工程指示 / 要求簡箋 ENGINEER INSTRUCTIONS(E.I.)

| 工程指示編號: | EI- 5344A | 修改版本: | A |
| 工程編號: | J 856 | 工程名稱: | 天榮站 |
| 工程項目: | VMU 幕牆單元件生產 - 玻璃BM(修訂A:因修改死牆位設計,所以需新增死牆玻璃) | 日期: | 21/12/2022 |

|  美特鋁質有限公司 MIDI Aluminium Fabricator Ltd. | | | | 工程號 J856 地盘 天榮站 | 類別 制圖 劉燦 | 物料號 - 2022-10-18 | 圖號 GL4-F01 | |

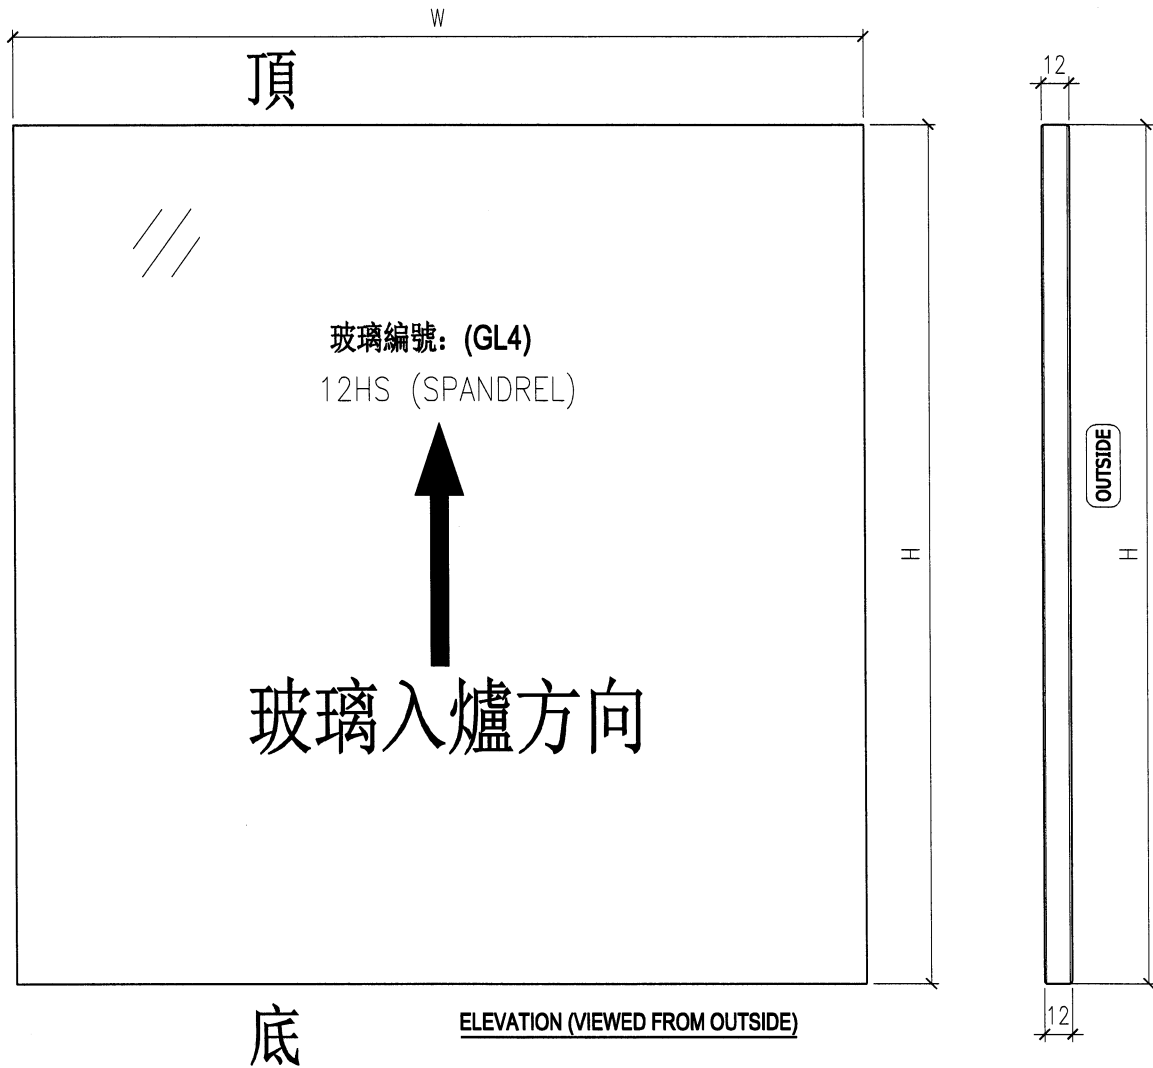
| 內容: 修訂A: 因修改死牆位設計,所以需新增死牆玻璃 |

| 序號 | 修改標示 | 顏色與名稱 | 厚度(mm) | 玻璃尺寸 | | 面積(平方米) | | 備註 |
|----|------|------------|--------|--------|--------|---------|--------|----------|
| 9 | 修訂A: | PT-GL4-A01 | | 614 | 915 | 0.562 | 3.371 | 見GL4-F01 |
| 10 | 新增款式 | PT-GL4-A05 | | 921.5 | 915 | 0.843 | 2.530 | 見GL4-F01 |
